Onderwerp: Wbdbo 60 minuten brandwerendheid

Verlening reguliere bouwvergunning 5.1.2,e

Datum
Retouradres Postbus 2003, 1000 CA Amsterdam
Ons kenmerk 5.1.2.e
Behandeld door 5.1.2.e 5.1.2.e 5.1.2.e @amsterdam.nl
Onderwerp Afwijzen handhavingsverzoek, geen overtreding

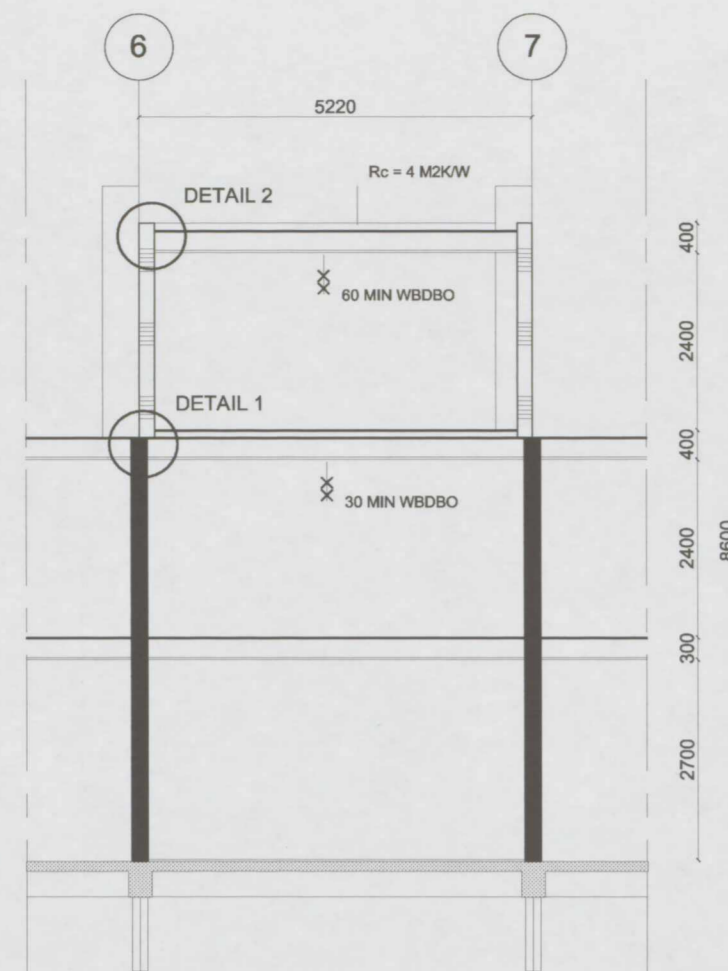
Als geen rookgasafvoer aanwezig, hoeft Wbdbo 60 minuten brandwerendheid NIET vanuit de binnenzijde van het ventilatie kanaal volgens de dakopbouw vergunning. 60 minuten brandwerendheid moet alleen aanwezig tussen de twee woningen, dat is namelijk de gemetselde woningscheidende steens-wand tussen de twee woningen. De buitengevelwand van 5.1.2.e 5.1.2.e dakopbouw heeft geen verbinding met de andere woning. Ik heb ook andere dakopbouw vergunningen gecheckt dat geen Wbdbo 60 minuten brandwerendheid werden gebruikt.

Kunt u even bevestigen dit klopt?

Naar aanleiding van uw mails en ons onderhoud m.b.t. uw vraag of de schoorsteen van de in 2009 verleende dakopbouw in zijn geheel een 60 minuten WBDBO dient te bezitten, het volgende.

- dat de lichte scheidingsconstructie een weerstand tegen branddoorslag en brandoverslag (WBDBO) van 30 minuten dienen te bezitten.
- dat het kanaal c.q. de kanalen een weerstand tegen branddoorslag en brandoverslag (WBDBO) van 60 minuten dienen te bezitten.
- dat de binnenzijde van de schacht onbrandbaar dient te worden uitgevoerd (NEN 6064).

Uit de door u bijgesloten foto's is niet op te maken of de lichte scheidingsconstructie (de buitenwand van de dakopbouw) als het kanaal voldoet aan vorenstaande eisen!

Er dient een WBDBO van 60 minuten aanwezig te zijn tussen de woningen!

Het doortrekken van het kanaal bovendaks verbonden aan uw dakopbouw heeft als resultaat dat de scheiding tussen de dakopbouw en het kanaal een WBDBO van 60 minuten dient te bezitten!

Foto's aantal: 1

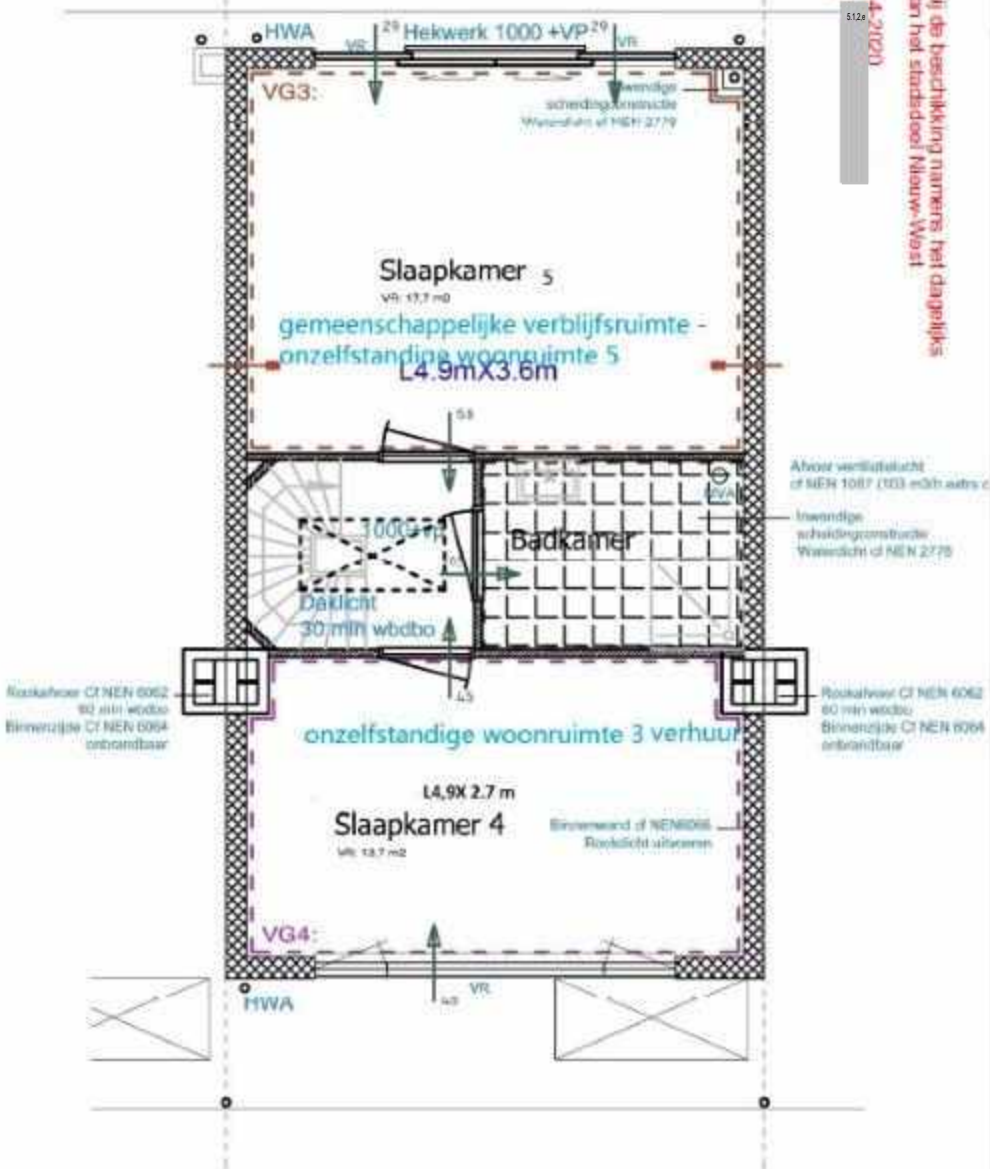
De 5.1.2.e heeft recent met vergunning een dakopbouw geplaatst. Onderdeel van de vergunning is het verlengen van de ventilatiepijp van de belending (5.1.2.e)

Inmiddels heeft 5.1.2.e aanpassingen gedaan aan de ventilatie.

(mechanische ventilatie) Daartoe een opening gemaakt in de koker voor het monteren en daarna weer dichtgezet. (zie foto)

Eigenaar van 5.1.2.e medegedeeld dat een en ander een privaatrechtelijke aangelegenheid is
